改善箇所説明図

基準不適合箇所

改善措置の内容

対策その1

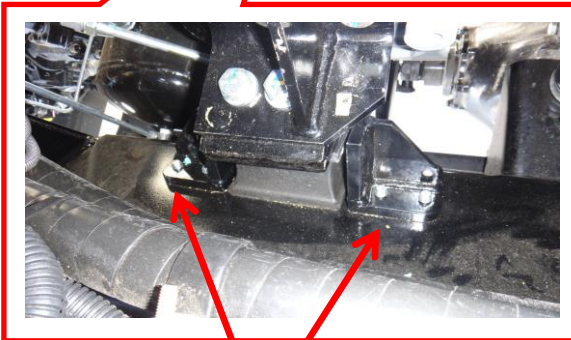
ロータリ除雪車の原動機において、冷却ファンとファンガードの隙間が不適切なため、除雪作業時に路上突起物と衝突した際、原動機が移動し、冷却ファンとファンガードが接触して、最悪の場合、冷却ファンが破損して路上に落下するおそれがある。

ストッパー

エンジンの移動を規制するストッパを取付ける。

全車両、エンジンマウント部にストッパーを追加する。
